Detaljplan Styrös Skäret pensionat och bostäder, bedömning av naturvärden mm

ELA – karta för mindre hackspett

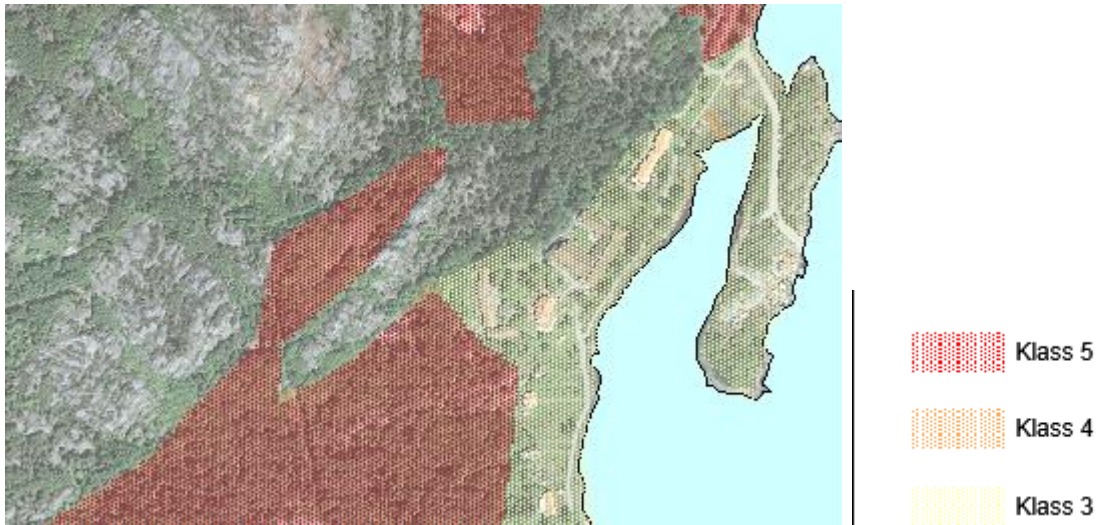
ELA (Ekologisk landskapsanalys) – Mindre hackspett: Det ligger i ett område där miljön är lämplig för mindre hackspett, men inga observationer har gjorts av denna fågel enligt Artportalen i området (eller på Styrös) de senaste 10 åren. Detta gör det troligt att inte det häckar mindre hackspett på ön.
